Dot. Opinii co do potrzeby przeprowadzenia oceny oddziaływania na środowisko dla przedsięwzięcia polegającego na budowie kompleksu odrębnych farm fotowoltaicznych o mocy do 1 MW każda o łącznej mocy do 8 MW na działce o nr ew. 13/7, obręb Sypniewo, gmina Margonin (znak: WOO-IV.4220.1043.2019.DG.1).

W nawiązaniu do wezwania z dnia 27.08.2019r. o uzupełnienie karty informacyjnej przedsięwzięcia polegającego na budowie kompleksu odrębnych farm fotowoltaicznych o mocy do 1 MW każda o łącznej mocy do 8 MW na działce o nr ew. 13/7, obręb Sypniewo, gmina Margonin, poniżej przedkładam treść uzupełnień:

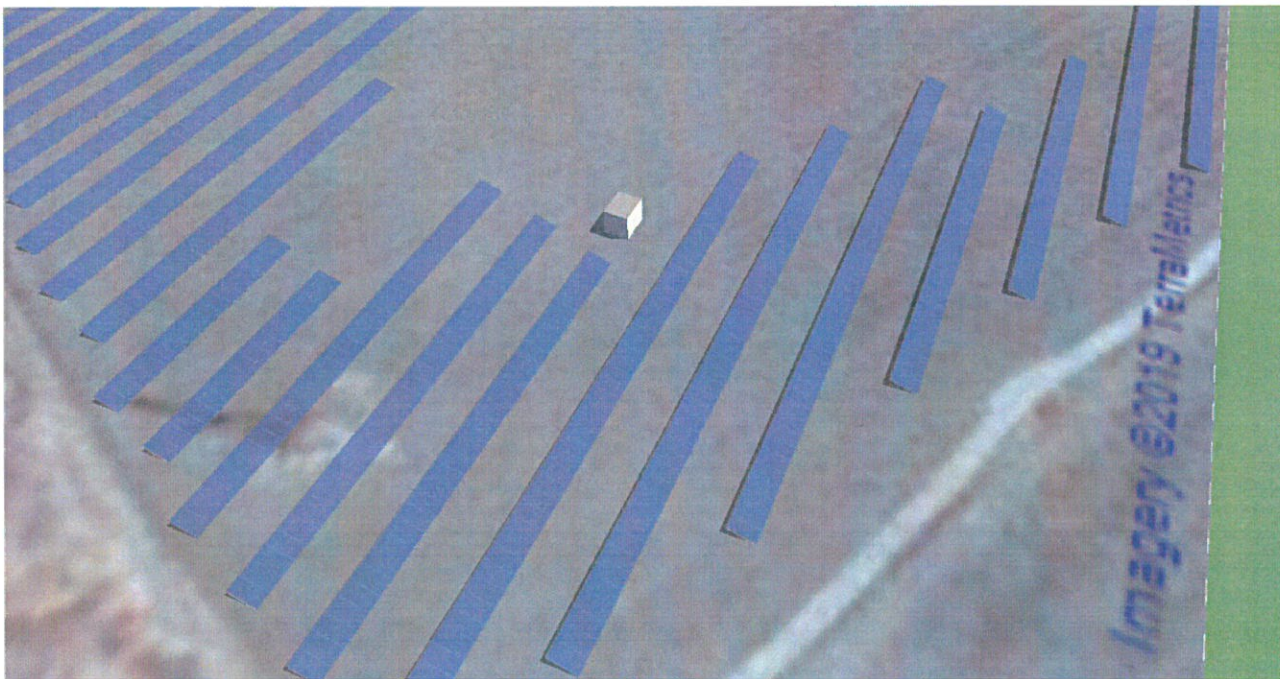
10. W k.i.p. brak podstawowych informacji o wpływie przedsięwzięcia na krajobraz, dzięki którym można by określić, przeanalizować i ocenić bezpośredni i pośredni wpływ przedsięwzięcia na krajobraz. Proszę uzupełnić k.i.p. o analizę wpływu przedsięwzięcia na krajobraz, np. poprzez przedstawienie na mapie zasięgu widoczności planowanego przedsięwzięcia z poziomu człowieka, przeprowadzenie analizy krajobrazowej w zakresie ekspozycji przedsięwzięcia w krajobrazie za pomocą dokumentacji fotograficznej z różnych punktów z zaznaczeniem na mapie miejsc i kierunków wykonania zdjęć; przedstawienie mapy krajobrazu i przede wszystkim wizualizację przedsięwzięcia z różnych osi widokowych.

Jako załącznik do niniejszego uzupełnienia, Inwestor przedkłada projekt kompleksu odrębnych farm fotowoltaicznych w miejscowości Sypniewo, ukazujący obszar, na którym planuje się zrealizować inwestycję wraz z przypuszczalną lokalizacją stacji transformatorowo-rozdzielczej. Ponadto, w celu oceny wpływu przedsięwzięcia na krajobraz, Inwestor załącza szereg zdjęć i wizualizacji przedstawiających wpływ przedsięwzięcia na krajobraz.

Fot.11. Kolor stacji transformatorowo-rozdzielczej na podstawie podobnych realizacji (źródło: własne)

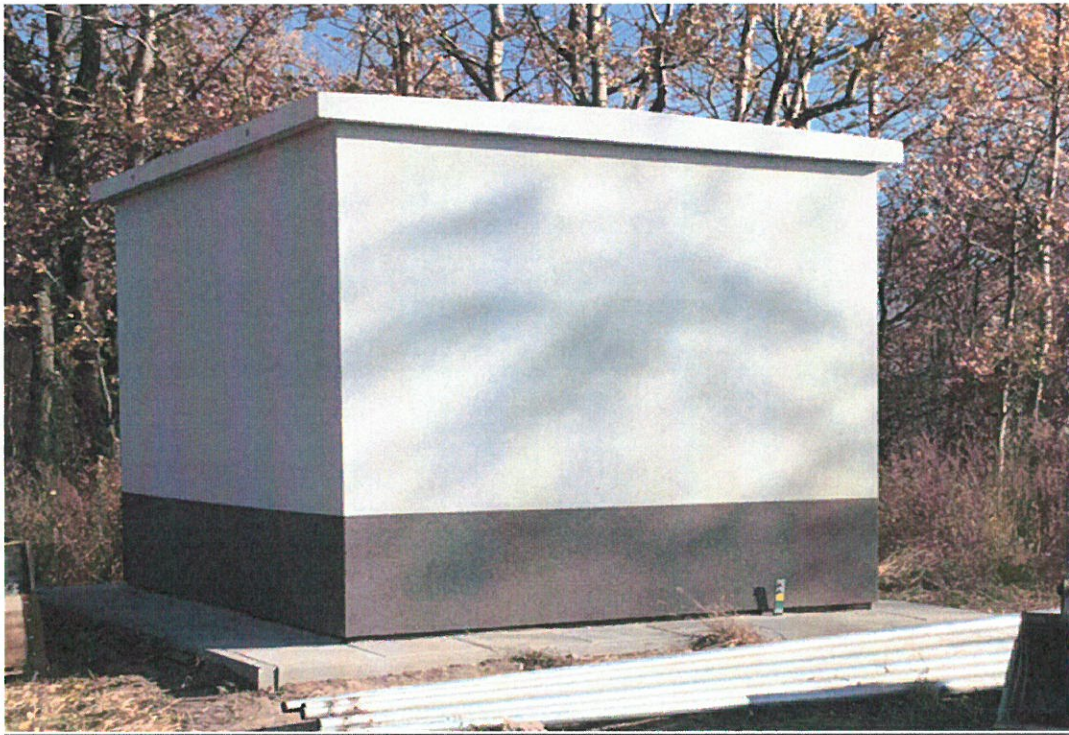
11. Proszę uzupełnić k.i.p. o działania minimalizujące wpływ przedsięwzięcia na krajobraz (np. pomalowanie stołów montażowych pod panele, ogrodzenia i obiektów kubaturowych w kolorach szarości lub szarej zieleni).

W celu minimalizacji wpływu przedsięwzięcia na krajobraz, Inwestor najprawdopodobniej rozważy wybór ogrodzenia, obiektów kubaturowych oraz konstrukcji stalowej w kolorach szarości lub zieleni, o ile kolor przytoczonych elementów będzie odmienny. Na podstawie zrealizowanych inwestycji, Inwestor może wskazać, że standardowo stosuje konstrukcję w kolorze szarym, siatka ogrodzenia jest w kolorze szarej zieleni, zaś elementy kubaturowe są dobrane zgodnie z wymaganiami przedstawionymi przez Inwestora. Poniżej znajdują się przykładowe zdjęcia elementów, które zostały użyte w trakcie zrealizowanych przedsięwzięć.
